汎用インバータ FR-A800シリーズ、汎用コンバータ FR-XCシリーズ、FR-CC2シリーズ 主回路基板と制御回路基板間接続用ハーネスの外観変更のお知らせ

発行 日付	2025年2月	件 名	汎用インバータ FR-A800シリーズ、汎用コンバータ FR-XCシリーズ、FR-CC2シリーズ 主回路基板と制御回路基板間接続ハーネスの外観変更のお知らせ	三菱電機株式会社名古屋製作所 〒461-8670 名古屋市東区矢田南5-1-14 Tel (052) 721-2111大代表
----------	---------	--------	--------------------------------------------------------------------------------	----------------------------------------------------------------------

(変更例) FR-XC-15K

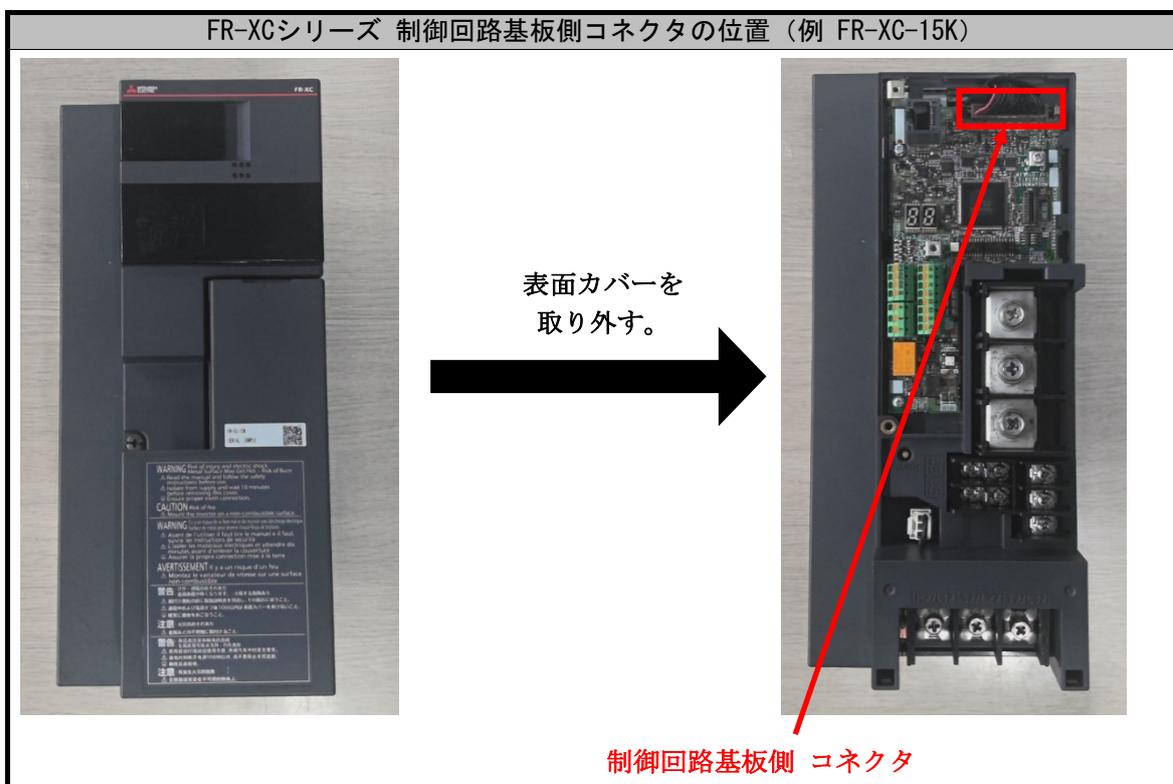
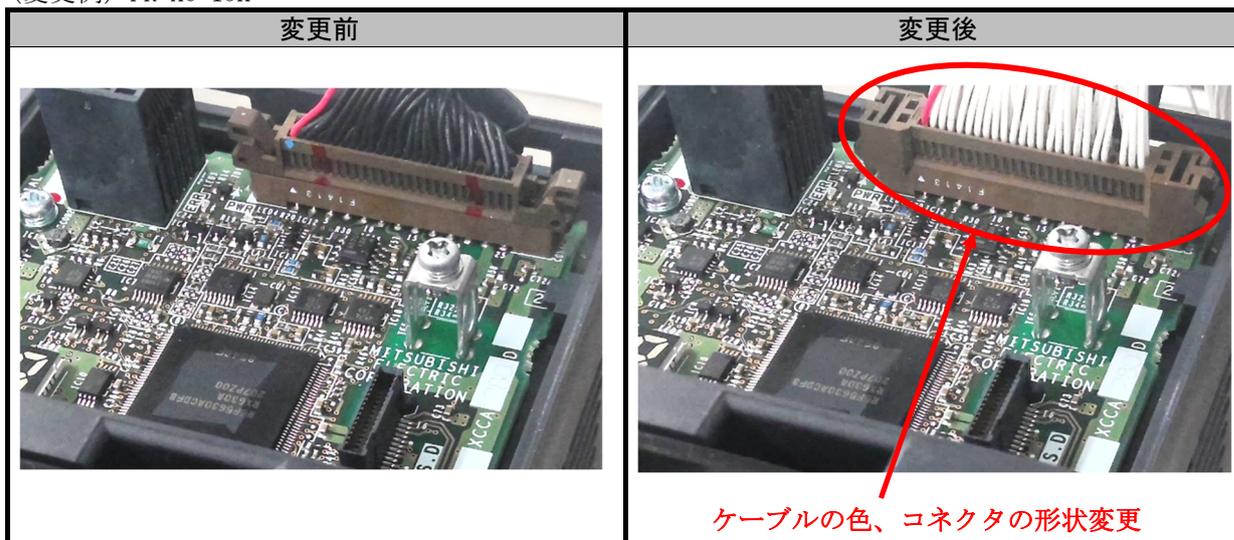
- (1) 対象機種において、主回路基板と制御回路基板間を接続するハーネスのコネクタを、エジェクト式からロック式に変更します。不意の接触があったとしても外れにくい仕様となります。
制御回路基板側のコネクタは、表面カバーを取り外すことで確認が可能です。
詳細は各シリーズの取扱説明書を参照してください。

- (2) 対象機種において、主回路基板と制御回路基板間を接続するハーネスのケーブルの色を黒色から白色に変更します。
